# Réponses aux questions et commentaires

**Projet de raccordement de  
l'autoroute 5 à la route 105 sur le  
territoire de la Municipalité de  
La Pêche**

**Dossier 3211-05-391**

**Ministère du Développement durable, de  
l'Environnement et des Parcs**

### CHAÎNAGE 3+120

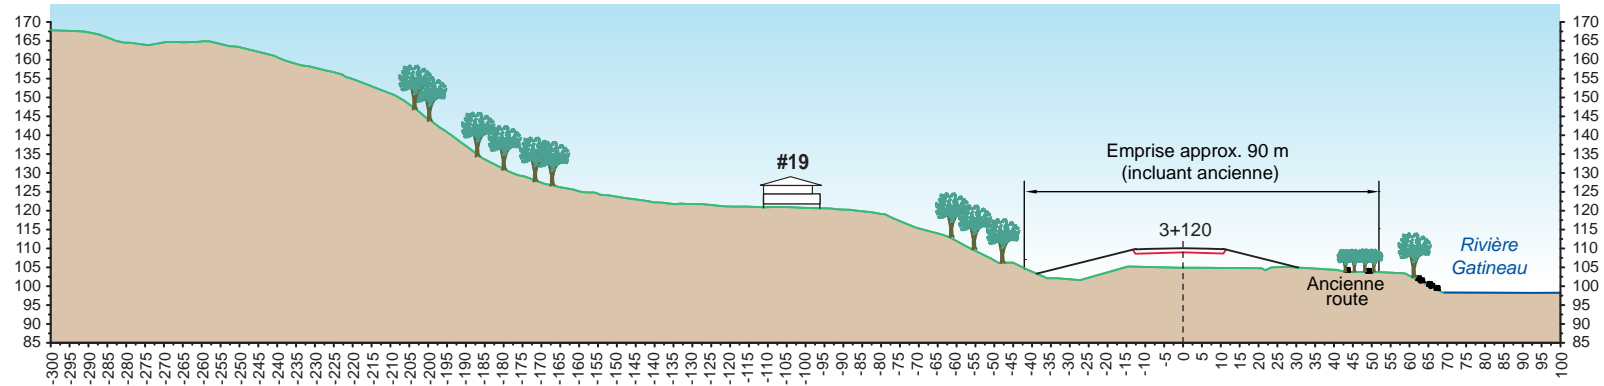
**L'étude d'impact sonore (annexe 1, p. 22) mentionne qu'il est difficile de « proposer une quelconque mesure » pour un impact classé moyen selon les critères du MTQ dû à un ruisseau qui empêcherait d'élever une structure antibruit. Ce ruisseau traverserait l'autoroute au chaînage 3+100 environ (figure 5.1). Or, il semble que le ruisseau pourrait très bien traverser l'autoroute au chaînage 3+000 environ, ce qui permettrait d'ériger un mur antibruit qui, comme le mentionne l'étude d'impact sonore, profiterait aussi à trois autres résidences. Ainsi, est-il techniquement possible de mettre le ponceau au chaînage 3+000 au lieu du chaînage 3+100 tel que proposé? Dans un tel cas, peut-on aménager un talus, une structure antibruit ou les deux, de façon à réduire de 1 à 5 dB(A) l'impact sonore (étude d'impact sonore, p. 23), quitte à reconfigurer l'accès à la route 105 de la résidence du 19, chemin McMillan? Enfin, l'initiateur devrait préciser si la modélisation de l'impact sonore tient compte du fait que les véhicules lourds venant du nord feront plus de bruit en quittant la route 105 pour se préparer à monter la pente sur l'autoroute 5.**

*La figure 1 montre une coupe du terrain à la hauteur du kilométrage 3+120, soit à la hauteur de la résidence 19. Elle donne un bon aperçu de la topographie à cet endroit qui descend en pente prononcée entre la résidence 19 et la future emprise. La configuration du terrain immédiatement au nord de l'emprise rend donc peu pratique la mise en place d'une structure antibruit, puisque cette zone est située plus bas que le niveau de la route, qui est elle-même localisée à plus de dix mètres sous le niveau de la résidence 19. Rappelons que pour être efficaces, les structures antibruit doivent être bâties le plus près possible des sources sonores. Dans le cas présent, il faudrait donc qu'une telle structure ait une hauteur considérable pour être efficace, ce qui aurait des répercussions négatives au niveau du paysage.*

*En résumé, même si une structure antibruit devait être construite au nord de la future autoroute, au droit de la résidence 19, celle-ci aurait une efficacité mitigée en raison, d'une part, de l'altitude de cette résidence par rapport à la route, et, d'autre part, parce qu'elle ne pourrait être prolongée vers l'ouest au-delà du kilométrage 3+090. Dans ce contexte, il est plutôt prévu de planter des arbres et des arbustes conifères et feuillus dans la pente entre la résidence 19 et l'emprise, afin de réduire l'impact sonore et visuel de la future autoroute.*
